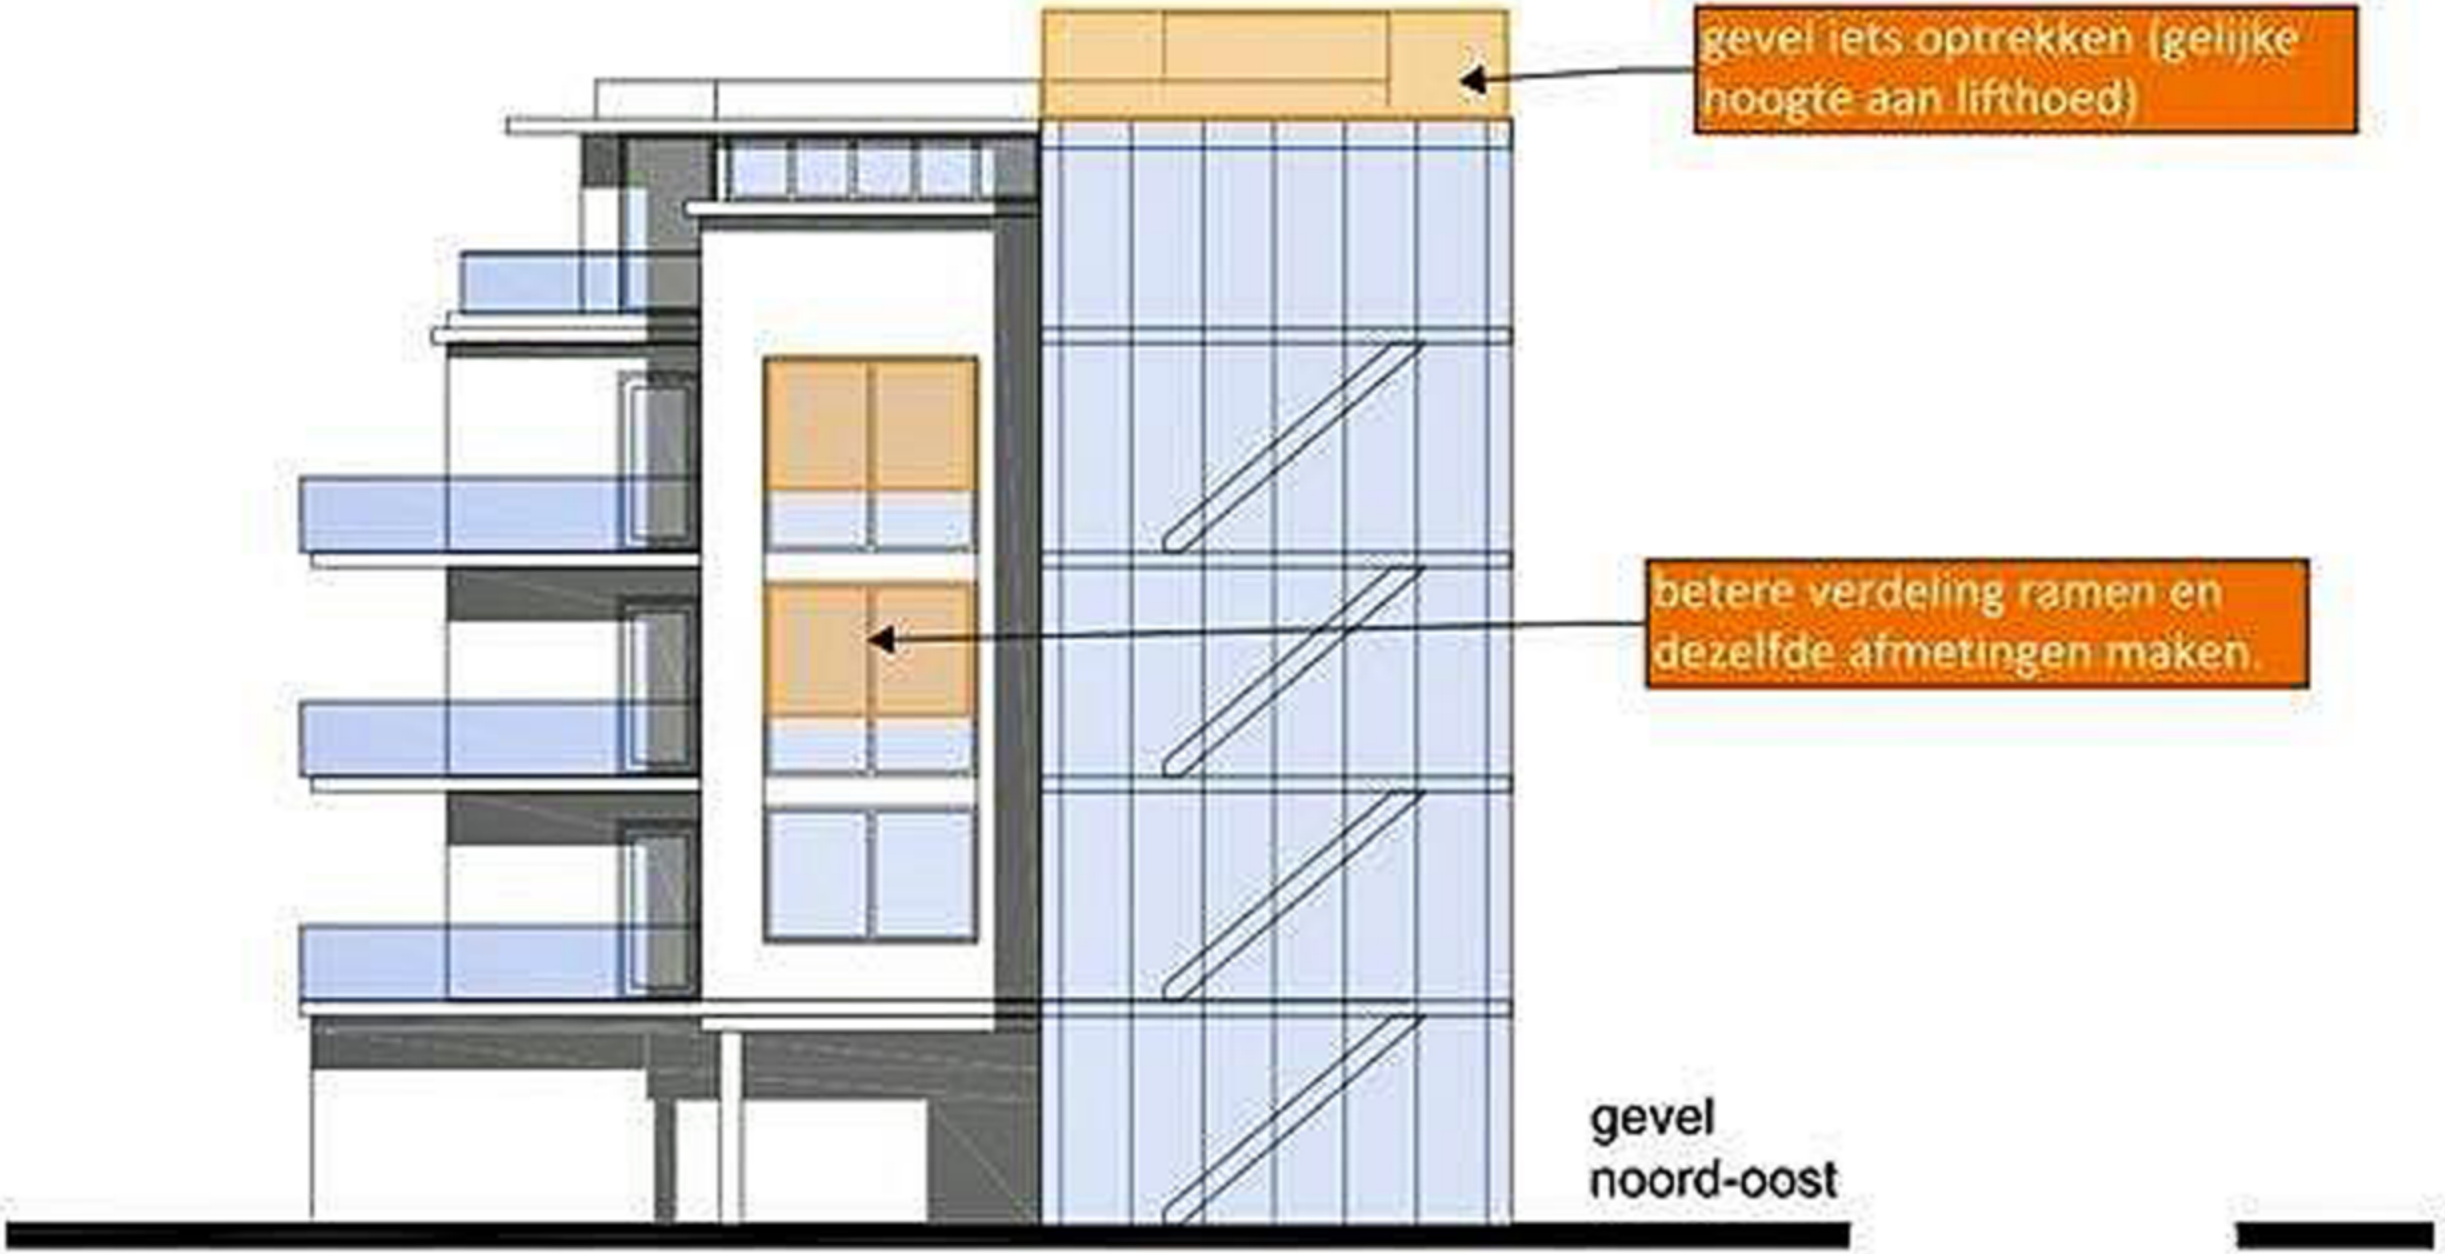
gevel iets optrekken (gelijke hoogte aan lifthoed)
betere verdeling ramen en dezelfde afmetingen maken.
gevel
noord-oost
